ПАСПОРТ ДОСТУПНОСТИ
объекта социальной инфраструктуры (ОСИ)
№ 2

- 1.1. Наименование (вид) объекта Муниципальное бюджетное дошкольное образовательное учреждение «Детский сад общеразвивающего вида №7» Партизанского городского округа

АКТ ОБСЛЕДОВАНИЯ объекта социальной инфраструктуры К ПАСПОРТУ ДОСТУПНОСТИ ОСИ

Фото № 5: Лестница (внутри здания)

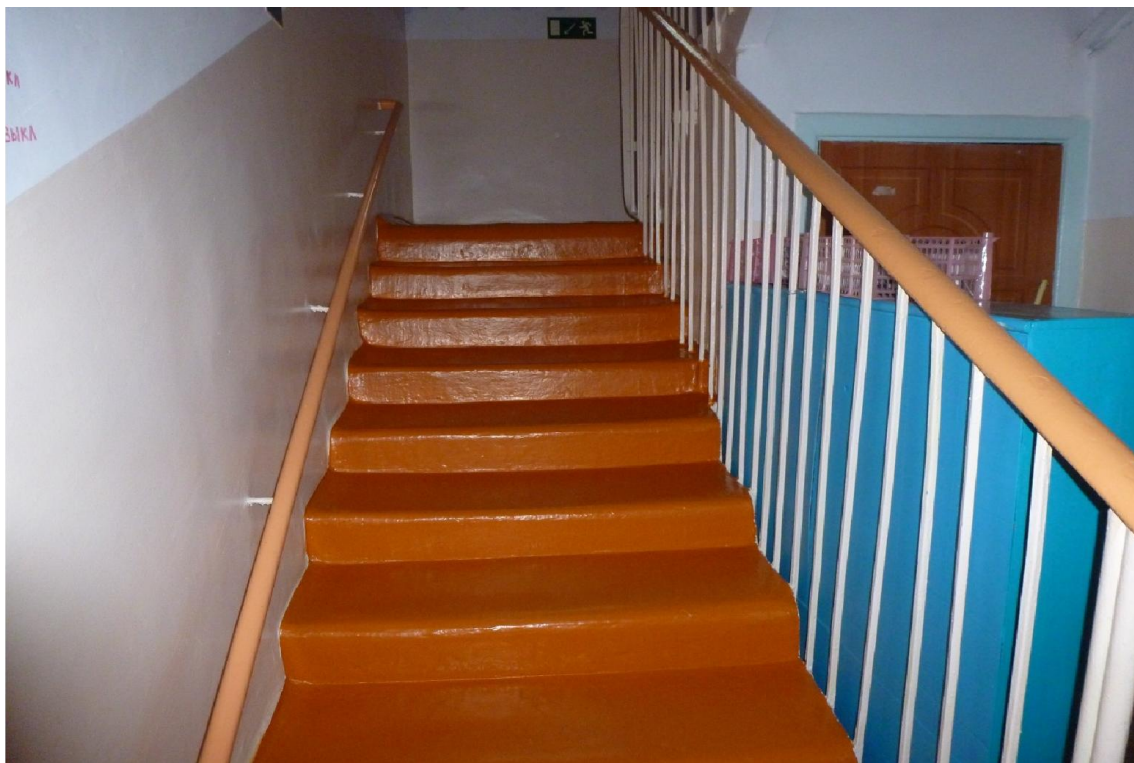
№ п/п	Наименование функционально- планировочного элемента	Наличие элемента			Выявленные нарушения и замечания		Работы по адаптации объектов	
		есть/ нет	№ на плане	№ фото	Содержание	Значимо для инвалида (категория)	Содержание	Виды работ
3.1	Коридор (вестибюль, зона ожидания, галерея, балкон)	есть	-	6	Отсутствие информации о размещении кабинетов, пути движения, отсутствуют места отдыха	все	Разместить информацию, оборудовать места отдыха	ТР
3.2	Лестница (внутри здания)	есть	-	5	-	-	-	-
3.3	Пандус (внутри здания)	нет	-	-	отсутствует пандус	К	Установка пандуса	ТР
3.4	Лифт пассажирский (или подъемник)	нет	-	-	-	-	-	-
3.5	Дверь	есть	-	-	Замечаний нет	-	-	-
3.6	Пути эвакуации (в т.ч. зоны безопасности)	есть	-	-	Замечаний нет	-	-	-
	Общие требования к зоне				На каждом доступном МГН этаже (в том числе и для инвалидов на креслах- колясках) на 2 - 3 места, должны быть оборудованы зоны отдыха	О,К

Комментарий к заключению: разместить информацию о месте нахождения кабинетов кабинетов, обозначить пути движения , установить пандус.
